Modulo per la presentazione delle osservazioni per i piani/programmi/progetti sottoposti a procedimenti di valutazione ambientale di competenza statale

ID: Codice procedura (ID_VIP/ID_MATTM): 12691

“Progetto di un impianto eolico denominato "Pitigliano" ubicato nei comuni di Pitigliano (GR) e Sorano (GR) costituito da 20 (venti) aerogeneratori di potenza nominale 7,0 MW per un totale di 140,0 MW con relative opere connesse ed infrastrutture indispensabili”

TESTO DELLE OSSERVAZIONI

Immagine 1. Vincoli ex art. 136 del CBC dal PIT della Regione Toscana e zona approssimativa dove è progettato l'impianto industriale.

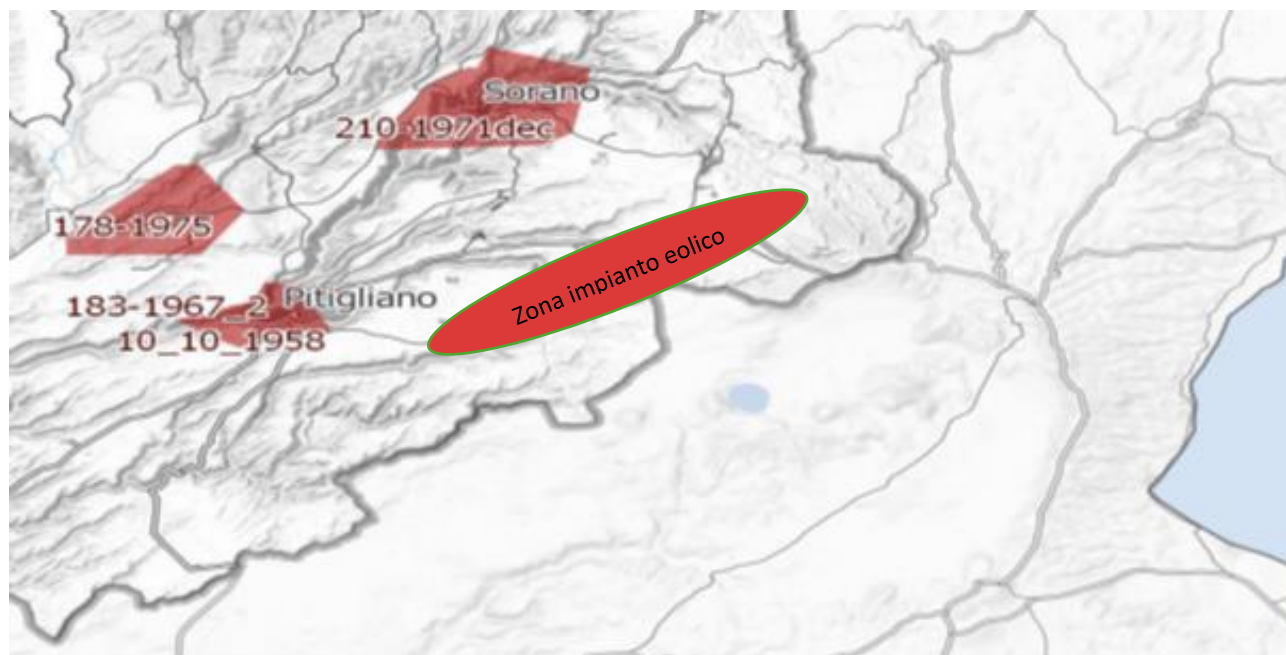
Al contrario si evidenzia che l'impianto eolico industriale citato non solo ricadrebbe con tutti e 20 gli aerogeneratori all'interno delle fasce di rispetto di 3 km di due vincoli paesaggistici di notevole interesse pubblico esistenti nella Regione Lazio e con una parte di essi nel vincolo paesaggistico del Centro abitato di Sorano (GR) quindi in aree non idonee all'installazione di impianti di energia rinnovabile. Addirittura, alcuni aerogeneratori sarebbero ubicati a poche centinaia di metri dai perimetri dei due vincoli paesaggistici laziali ex art 136 del CBC.

Inoltre, come sostiene la Proponente parte dell'impianto si verrebbe a trovare a 3,5 km dal centro abitato di Sorano. Infatti, tre degli aerogeneratori WTG 08, 09, 10 sono addirittura all'interno delle fasce di rispetto dei 3 km del suo vincolo paesaggistico di notevole interesse pubblico ex art 136 del CBC. Si evidenzia che così si crea

un'ulteriore incompatibilità con la tutela del Paesaggio.

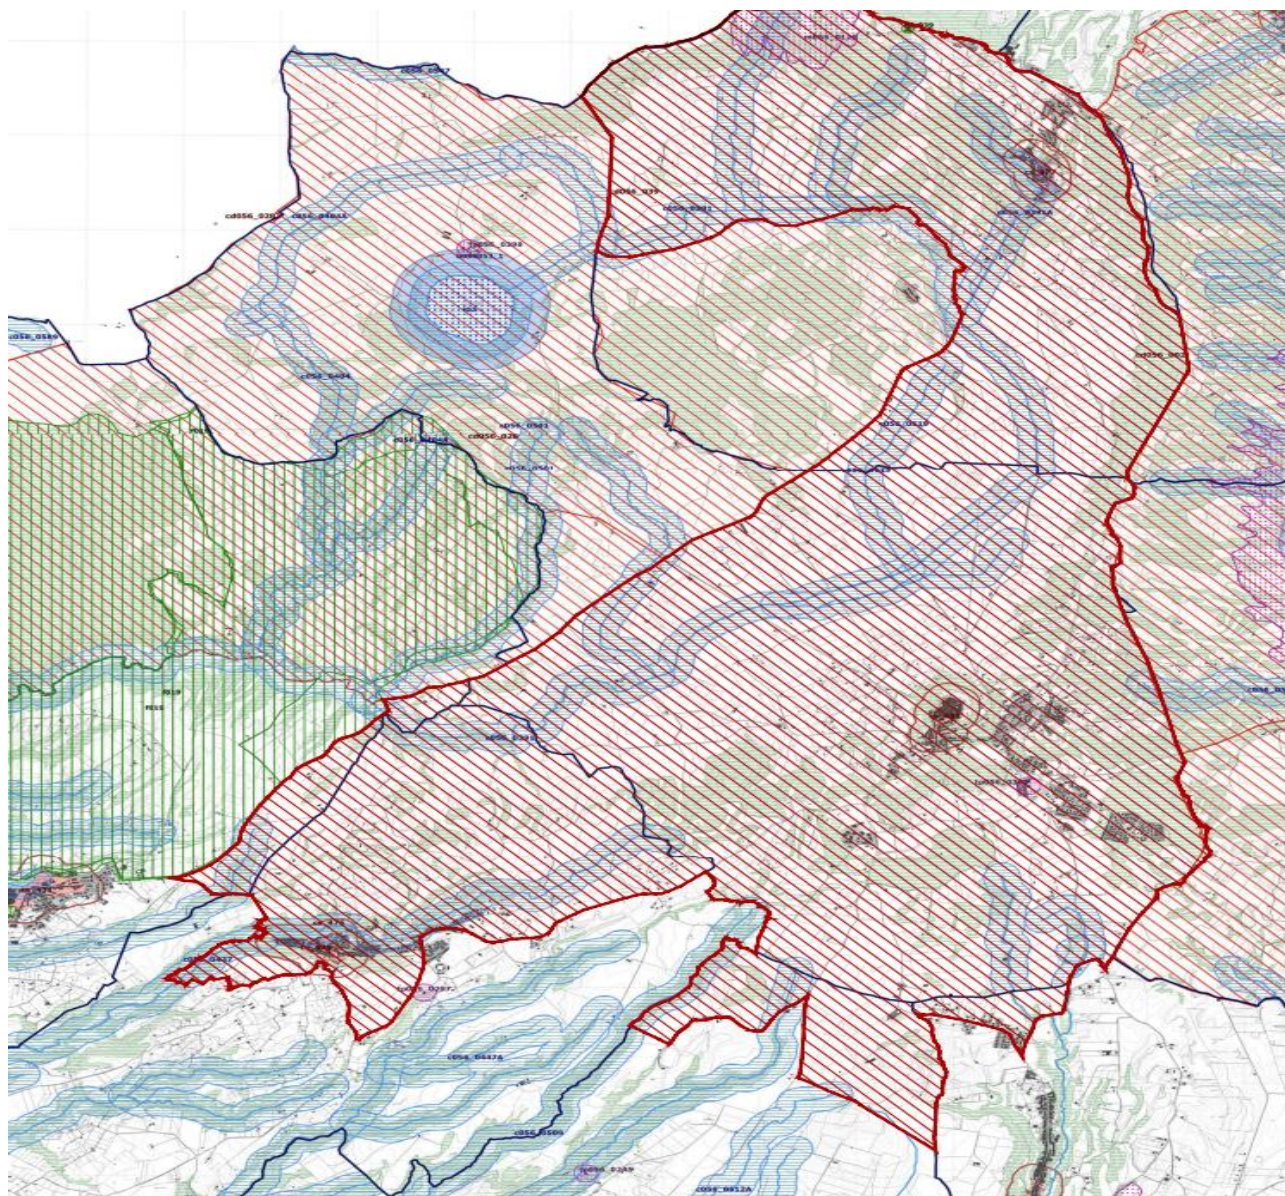
Come è illustrato nell'immagine si ribadisce che l'impianto industriale "Pitigliano" ricade completamente all'interno delle fasce di rispetto dei due vincoli di notevole

interesse pubblico e lambisce quelle di un terzo vincolo e quindi come affermato dal Consiglio di Stato nelle sentenze citate, l'impianto è insediato in area non idonea ai sensi dell'art. 20 comma 8 lettera c quater del D.Lgs. n. 199/2021 e ss.mm.ii al contrario di quanto sostiene la proponente.

Immagine 3. Cumulo di una parte di impianti eolici, fotovoltaici e geotermici industriali in progettazione ed esistenti intorno all’eolico industriale “Pitigliano”.

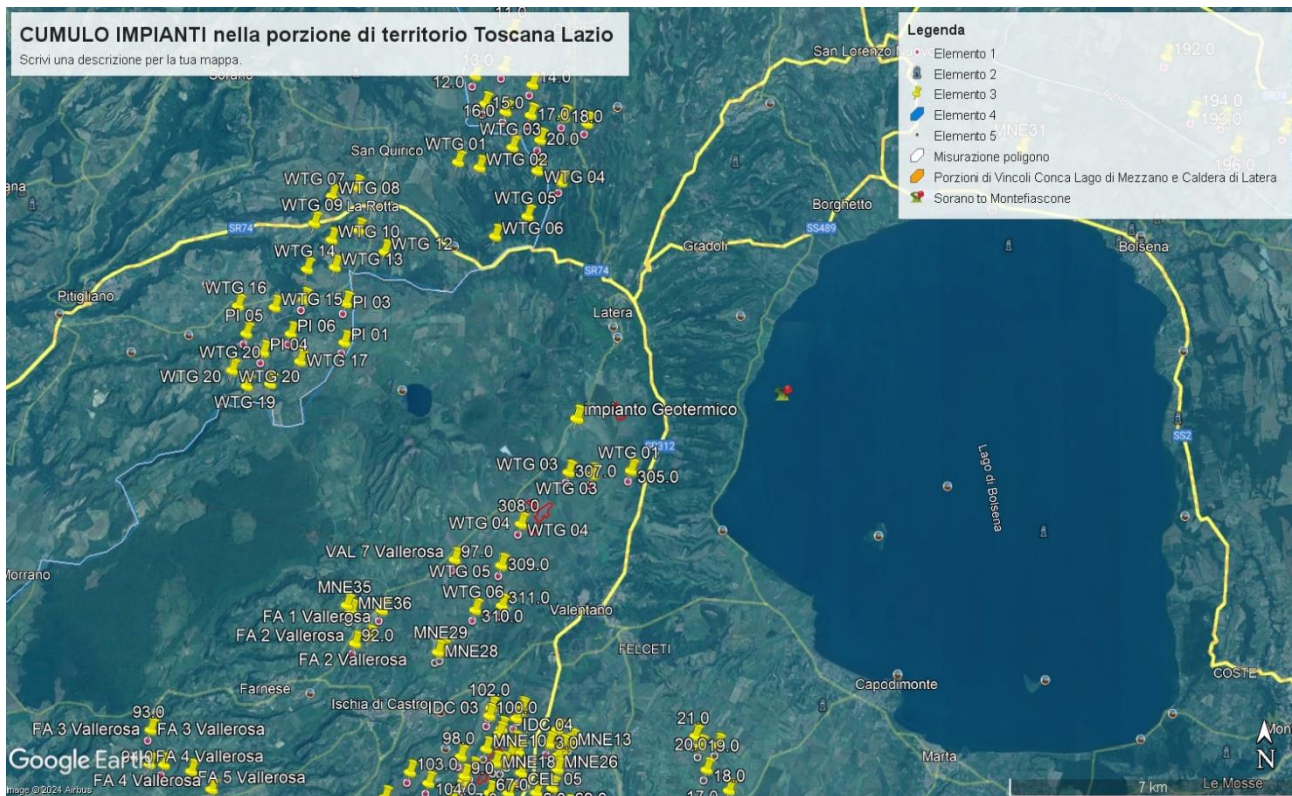
Beni Culturali “*Ambito paesaggistico, geologico e geomorfologico dell’orlo della caldera di Latera ...*” Non vengono nemmeno citati gli impianti eolici in progetto al MASE, il “Rempillo” (6 aerogeneratori) e un altro in verifica amministrativa di 14 aerogeneratori e 72, 6 MW. Ad oggi nei territori di Pitigliano, Sorano e in quello limitrofo potenzialmente potrebbero essere insediati 40 aerogeneratori alti 200 metri e larghi 170. Ma la proponente non cita neanche altri impianti che creerebbero il cumulo e quindi maggiore impatto. Infatti, sul territorio della “Città del Tufo” (Sorano e Pitigliano) impatterebbero anche l’impianto eolico “Montarzo” di Onano con 13 aerogeneratori con le dimensioni ricordate, l’altro eolico industriale nel territorio di Valentano con sette aerogeneratori (stesse dimensioni), gli impianti di Farnese con un minieolico di 3 Torri alte 60 metri già installate in località Poggio del Crognolo e l’impianto eolico industriale “Vallerosa” (7 aerogeneratori alti 200 metri e larghi 158 metri) in procedura VIA presso la Regione Lazio. Inoltre, altri impianti del minieolico già presenti a Valentano, Cellere e Piansano e due progetti eolici industriali con le stesse dimensioni (200 m x 170 m) nel Comune di Ischia di Castro. La valutazione del cumulo non prende neanche in considerazione gli impianti industriali di fotovoltaico e agrivoltaico in progetto a Farnese, Valentano, Ischia di Castro, Cellere. L’impianto geotermico in procedura Via al MASE, progettato nella Caldera di Latera. Quindi è stata effettuata una valutazione del potenziale impatto cumulativo non veritiera a dispetto di quanto affermato dalla proponente che sostiene di aver preso in considerazione uno spazio di 10 km intorno al suo impianto per gli impatti che si creerebbero.

Nella Parte IV delle Linee guida citate al punto 16.1, nello stabilire i requisiti per la valutazione positiva dei progetti nel procedimento di VIA si parla di individuazione delle aree idonee per l’insediamento degli impianti tenendo conto di aree degradate da attività antropiche pregresse o in atto (brownfield) tra cui siti industriali, cave, discariche, siti contaminati. Stessa raccomandazione viene ribadita anche nell’art.20 del D.Lgs n. 199/2021. Ma appare inascoltata dalla proponente. Infatti, insiste molto nel dire che il suo impianto industriale è compatibile con il territorio nonostante le numerose incompatibilità paesaggistiche, culturali, economiche e naturalistiche che esso incontra.

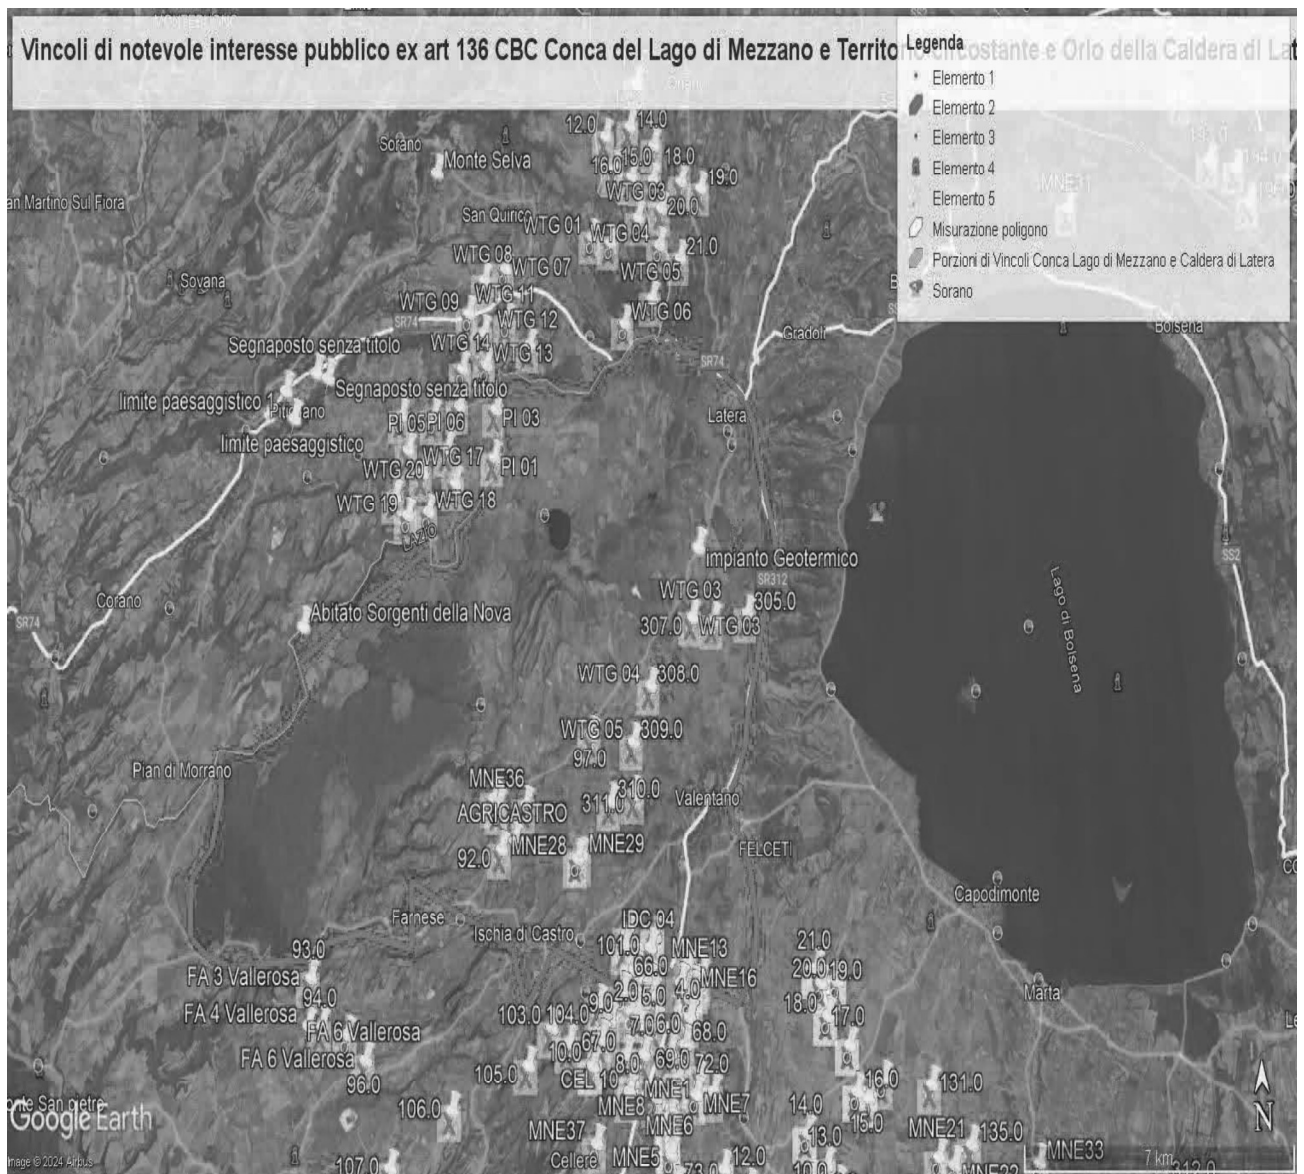
ma nelle sue immediate vicinanze (a soli 100 metri i primi due aerogeneratori) oltre ad impattare sul territorio e sulle economie di cinque Comuni del Lazio (Farnese, Onano, Latera, Valentano, Grotte di Castro e Gradoli) si trova nelle fasce di rispetto dei Beni di notevole interesse pubblico come si è evidenziate nelle Osservazioni precedenti e crea degli impatti negativi anche sui beni naturalistici come verrà dettagliato nell'Osservazione relativa alla Vinca. Inoltre, andrebbe a sommarsi al già enorme cumulo di impianti eolici e fotovoltaici e geotermici che creano una elevata criticità ambientale nella provincia di Viterbo e interferiscono anche con il territorio toscano come si può vedere dalle varie immagini dell'Allegato n. 1.

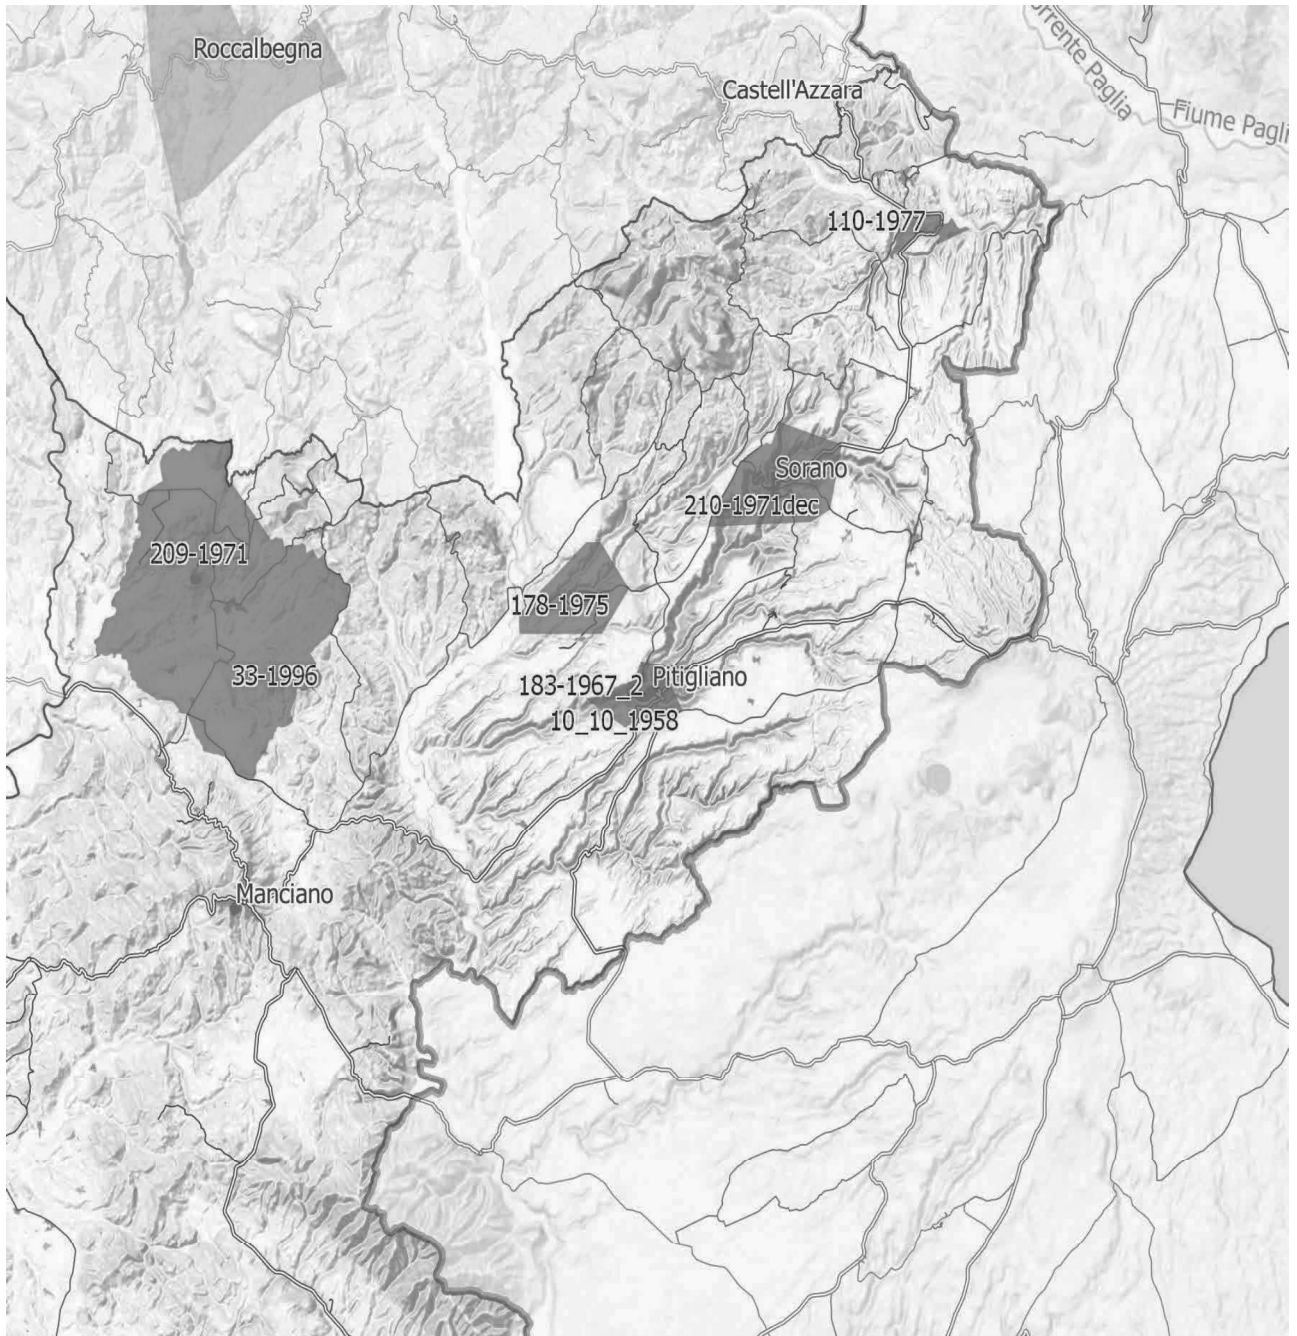
IMMAGINE n. 4 Si evidenzia che i tre aerogeneratori WTG 07, WTG 08 e WTG 09 impattano con il vincolo paesaggistico di notevole interesse pubblico del Centro Storico di Sorano. Il WTG 07 si troverebbe a 2828 m, WTG 08 2504 e WTG 09 2990. Il cavidotto dell'impianto invece impatta in buona parte del Vincolo paesaggistico ex art. 136 del CBC del Centro Storico di Pitigliano.

IMMAGINE n 5. Mappa eolici elaborata dall'Associazione Amici della Terra. La mappa evidenzia il cumulo degli impianti tra Lazio e Toscana.

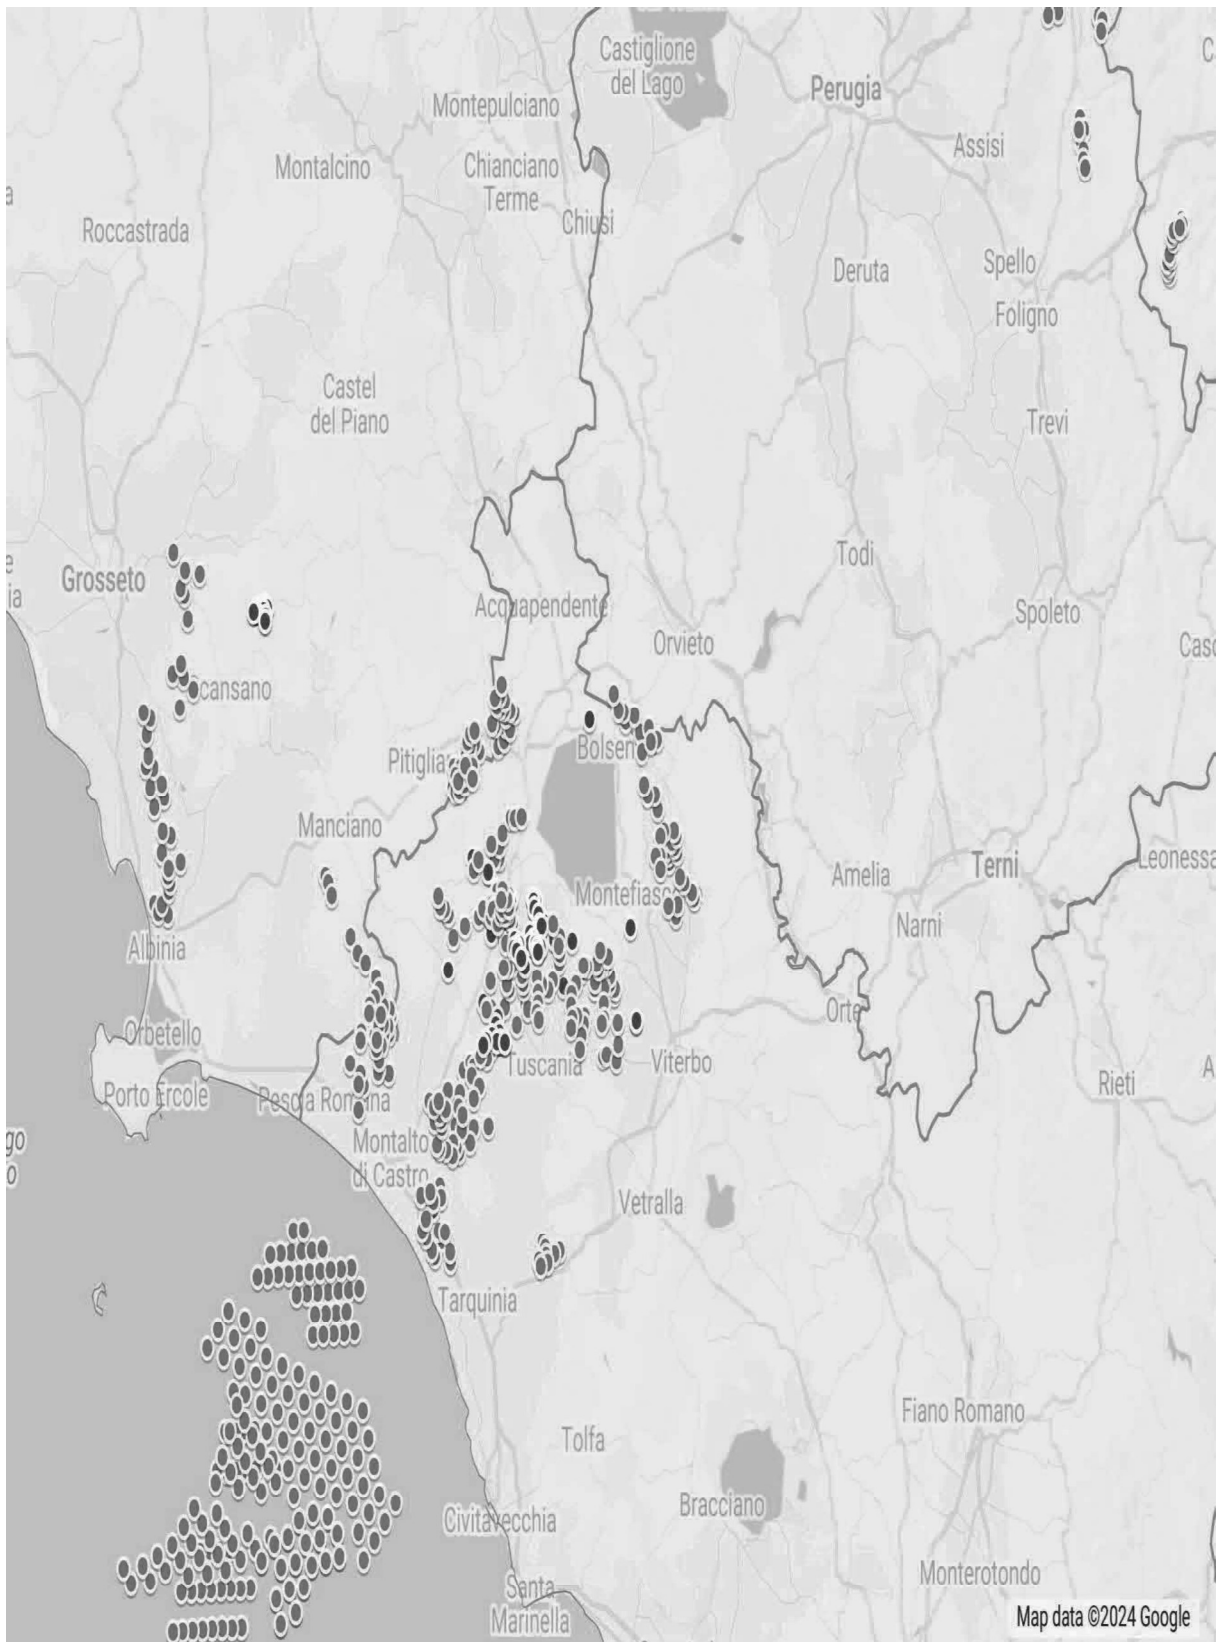
Riguardo al cumulo degli impianti FER, le mappe prodotte dalla proponente riguardano, come già evidenziato, soltanto una parte molto piccola degli impianti FER dell'area intermedia e vasta e in particolare di quelli eolici che contribuiscono a creare un notevole cumulo e la saturazione del territorio tosco laziale. Riguardo al cumulo dei soli impianti eolici si riporta la mappa dell'intervisibilità degli impianti eolici elaborata dall'Associazione nazionale “Amici della Terra”.

Se agli impianti eolici rappresentati qui sopra che non comprendono sia l'impianto eolico Pitigliano e le altre 14 pale del progetto eolico in verifica amministrativa sempre nel territorio di Pitigliano si aggiungono i migliaia di ettari (7000 fin'ora) di territorio occupato dagli impianti fotovoltaici e agrivoltaici e dalle altre tipologie appare chiaro il numero spropositato degli impianti FER nella bassa toscana e nella Tuscia.
